无锡地铁集团有限公司

锡地铁函〔2022〕124号

关于贡湖大道与隐秀路交叉口东南侧地块 出让轨道交通保护意见的函

贡湖大道与秀路交叉口东南侧地块与轨道交通平面关系图

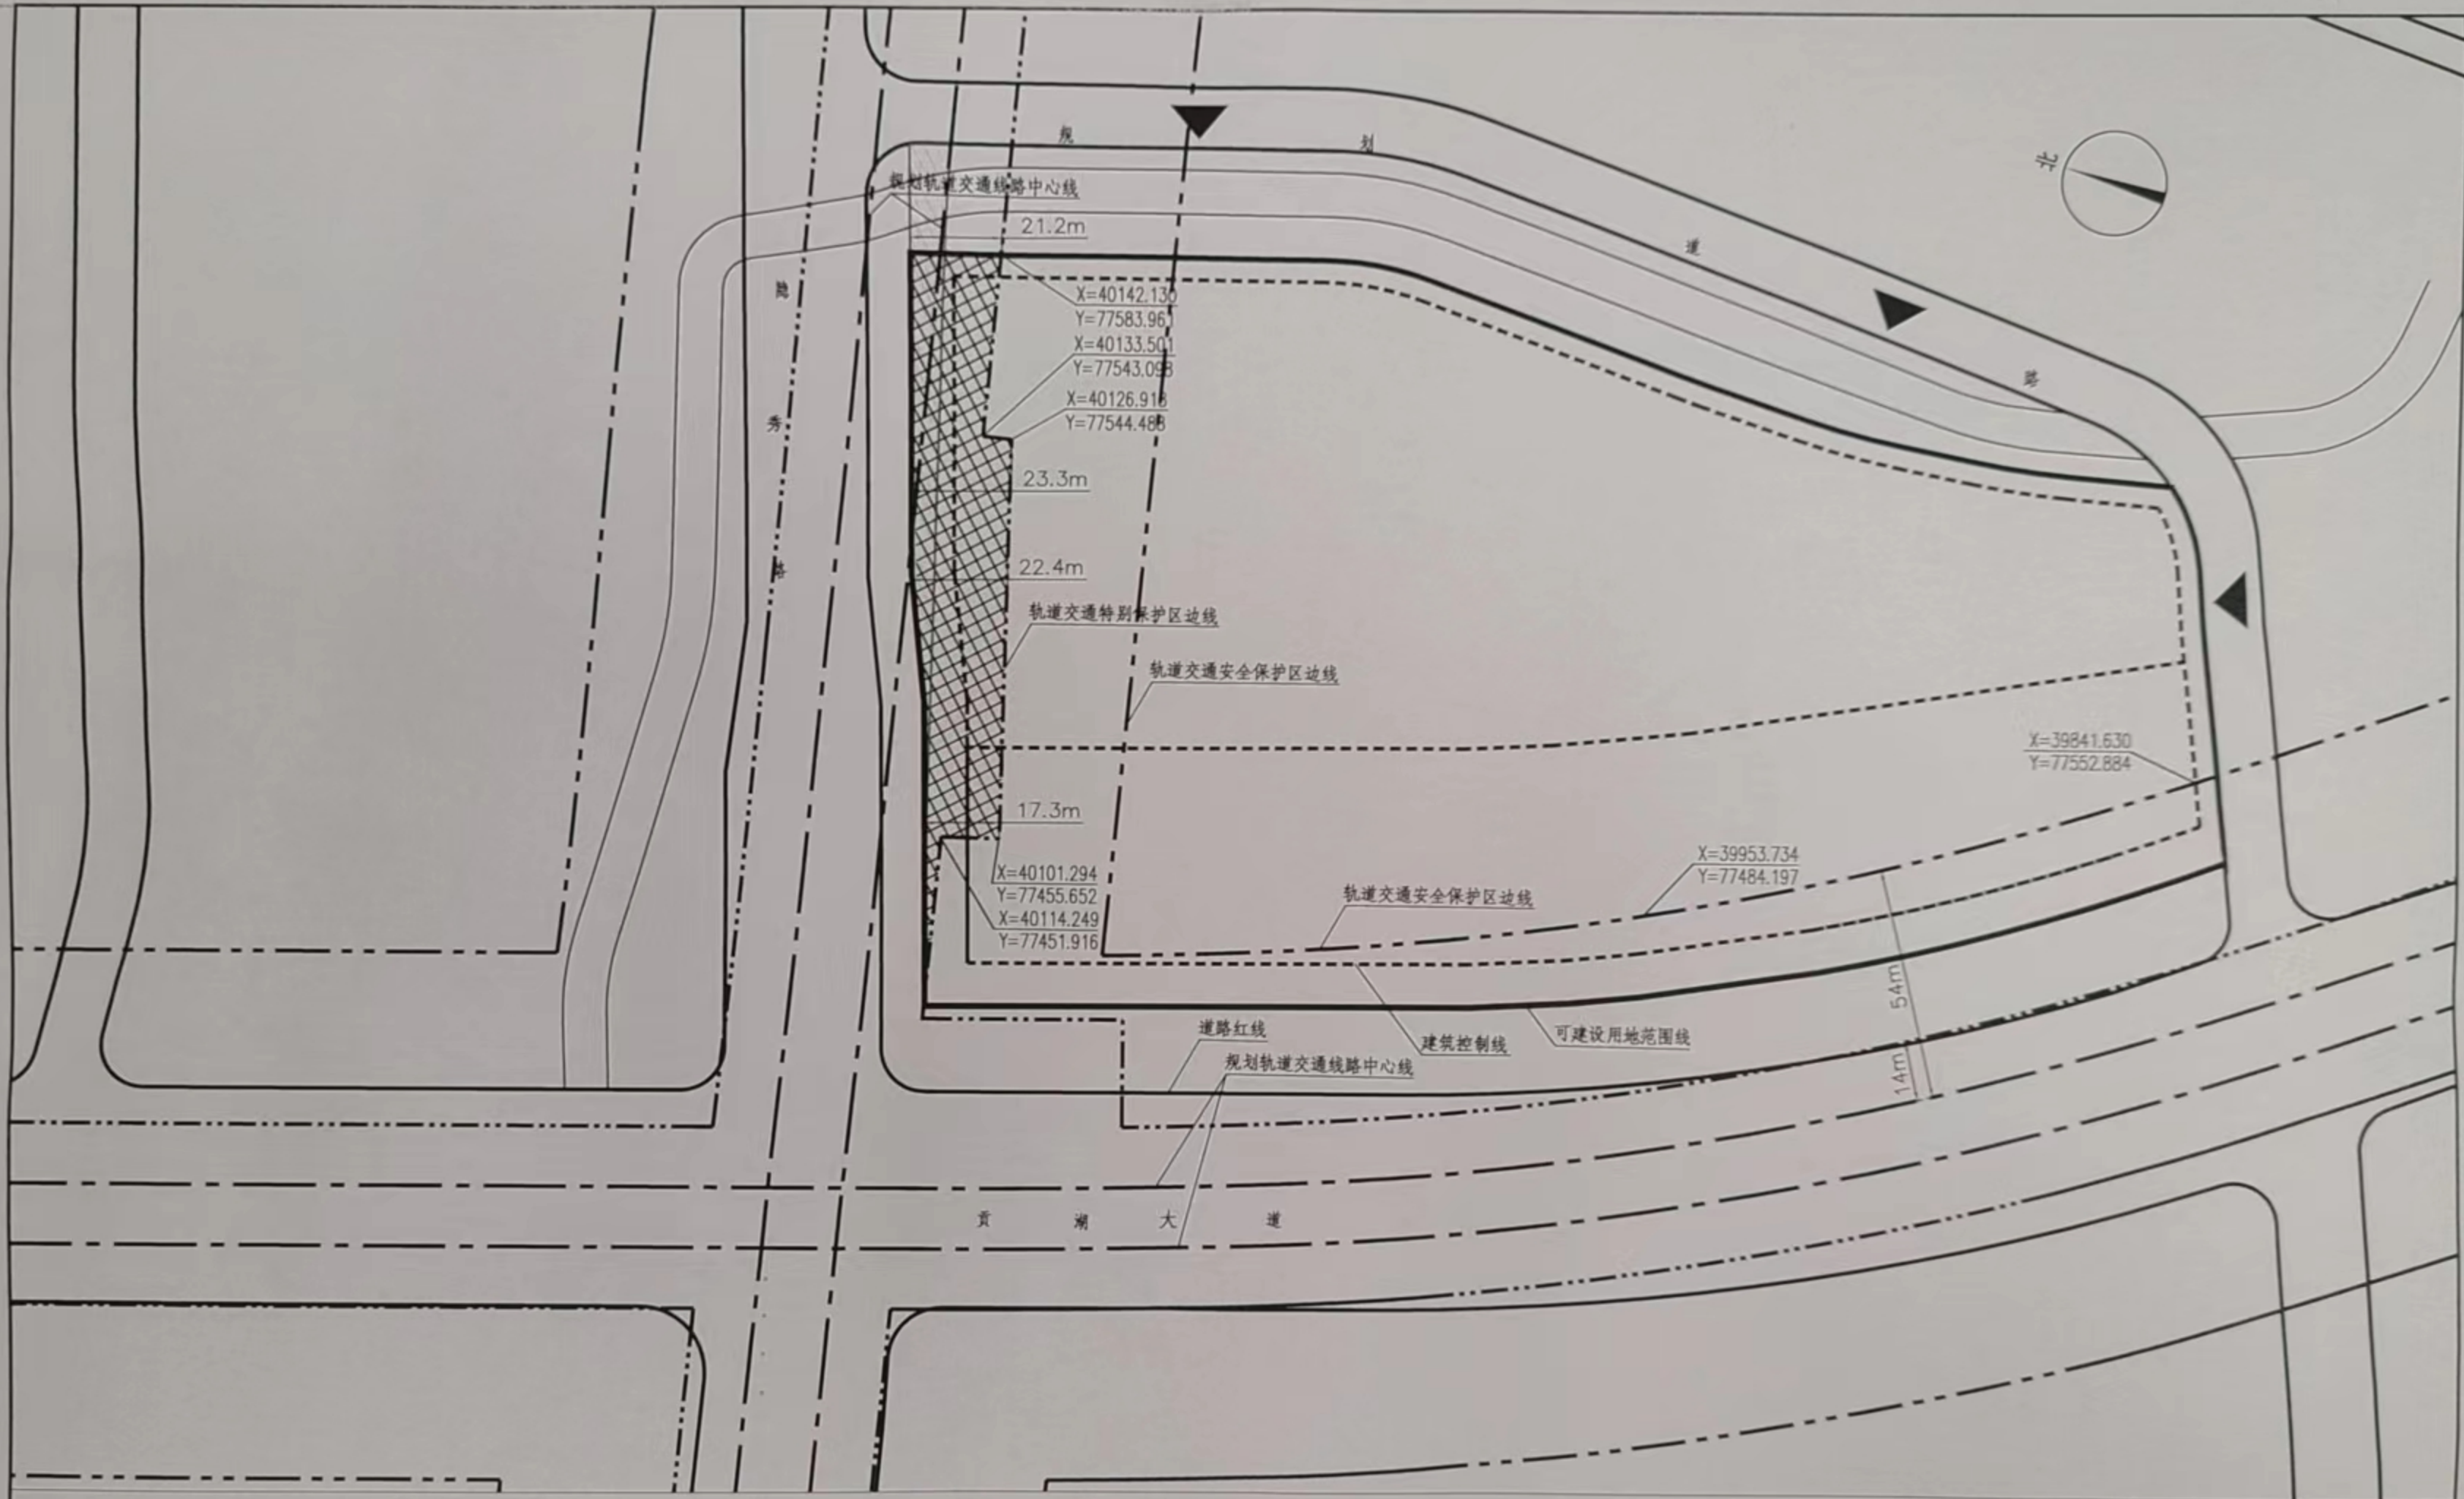
贡湖大道与隐秀路交叉口东南侧地块（以下简称“该地块”）位于规划轨道交通线路的安全保护区及特别保护区内。该地块可建设用地范围线内涉及轨道交通特别保护区的，我公司已在附图中采用网格进行标识。

根据《无锡市轨道交通条例》关于安全保护区的管理规定，地块开发建设单位应当事先书面征求地铁集团的意见；地块内实施方案（包括围墙、出入口、管线等附属设施）与轨道交通设施之间应满足结构安全退距、消防、环评等技术要求；在特别保护区内除《无锡市轨道交通条例》第二十六条规定允许的建设活动

外，不得进行其他建设活动；地块开发建设单位应当分析、论证施工活动对轨道交通设施的影响，制定轨道交通设施安全保护区方案，并经地铁集团同意后，按照方案进行施工。
